<b>Beratung</b>	<b>Datum</b>	<b>Behandlung</b>	<b>Zuständigkeit</b>
Bau- und Umweltausschuss	04.09.2023	öffentlich	Entscheidung

Bauvoranfrage zur Errichtung einer Mauer  
auf dem Grundstück Cadolzburger Str. 42, Fl.Nr. 771/21, Gmkg. Steinbach

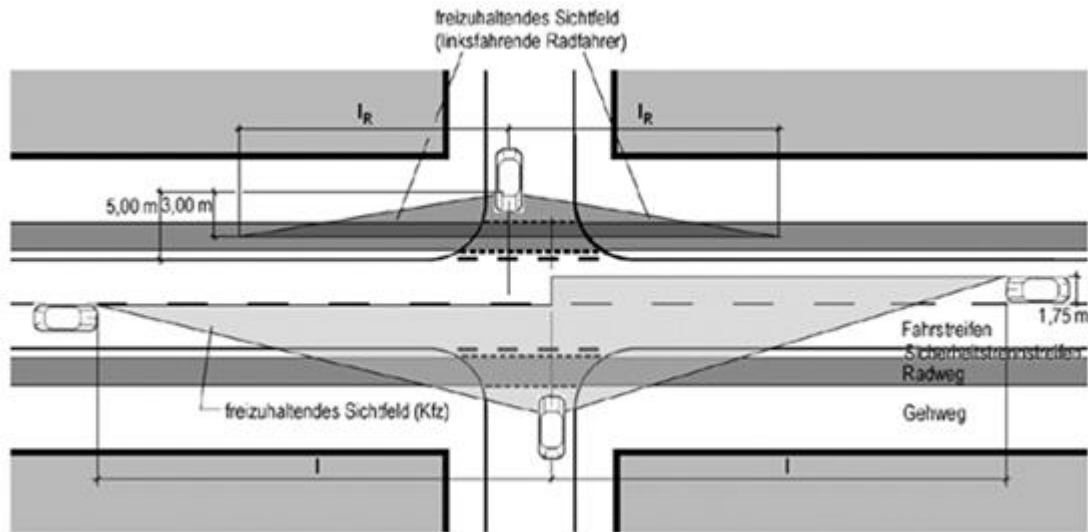
Das geforderte Sichtfeld wird gemäß Planung eingehalten. Anbei unsere straßenrechtliche Genehmigung gemäß Auflagen und Hinweise für die Befreiung von den Festsetzungen der Einfriedungssatzung:

Das Staatliche Bauamt stimmt dem Vorhaben gemäß Art. 23 Abs. 1 und 2 BayStrWG und somit der Ausnahme vom Bauverbot zu, wenn folgende Auflagen und Hinweise berücksichtigt werden:

1. Wasser und Abwässer dürfen dem Straßenkörper der Kreisstraße nicht zugeleitet werden. Die Wirksamkeit der Straßenentwässerung darf nicht beeinträchtigt werden.
2. Änderungen an Entwässerungseinrichtungen der Kreisstraße dürfen nur im Einvernehmen mit der Straßenbaubehörde erfolgen.
3. Der Straßenbaulastträger kann nicht für Schäden haftbar gemacht werden, die durch Einwirkung von Spritzwasser, Oberflächenwasser und Tausalz entstehen.
4. Das Sichtfeld auf den Straßenverkehr an der Einmündung der Zufahrt in die Kreisstraße FÜ 19 ist gemäß RAST mit der Seitenlänge  $l = 70$  m in Achse der übergeordneten Straße und einem 3 m-Abstand vom Fahrbahnrand in der untergeordneten Straße/Zufahrt freizuhalten. Diese Sichtfläche ist von Anpflanzungen aller Art, Zäunen, Stapeln, parkenden Fahrzeugen und sonstigen Gegenständen freizuhalten, die eine größere Höhe als 0,80 m über der

Fahrbahn erreichen. Ebenso wenig dürfen dort genehmigungs- und anzeigefreie Bauten oder Stellplätze errichtet und Gegenstände gelagert oder hingestellt werden, die diese Höhe überschreiten. Dies gilt auch für die Dauer der Bauzeit.

Gemäß beiliegendem „Plan\_Grundstückseinfriedung“ wird dies eingehalten.

5. Die vorhandene straßenseitige Gebäudeflucht darf nicht überbaut werden.
6. Die Einfriedung ist mit einer maximalen Höhe von 2,00 m standsicher zu errichten. Die Standsicherheit bzw. die Befestigung der Einfriedung ist vom Eigentümer / Bauwerber laufend zu überwachen.
